Jumbo Kuipers

Deken Scholtenstraat 38-44

Aan- en afrij route distributieverkeer na verbouwing winkel

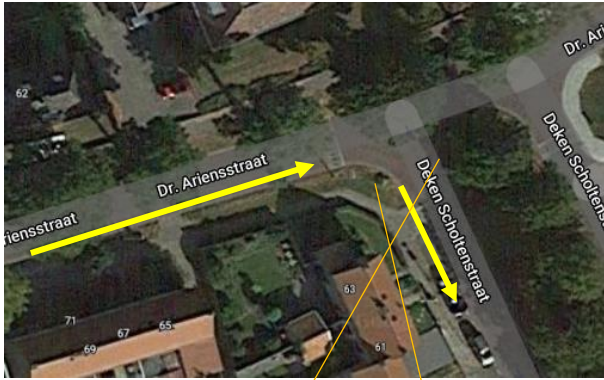
Tijdens het proefrijden van de nieuwe route zijn aantal beperking in de infrastructuur naar voren gekomen die aanpassingen vereisen om een goede en veilige doorstroming van het distributieverkeer mogelijk te maken.

Hoek Deken Scholtenstraat – Glindestraat

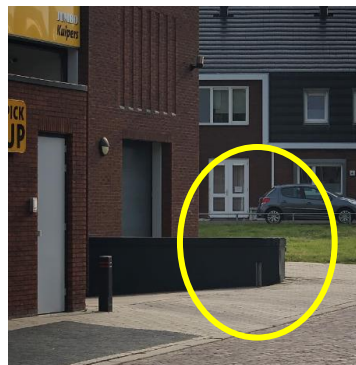
Beperkte manoeuvreerruimte.

Radius binnenbocht i.c.m. met straat meubilair en uitzwenken oplegger over parkeervak rechts van Deken Scholtenstraat.
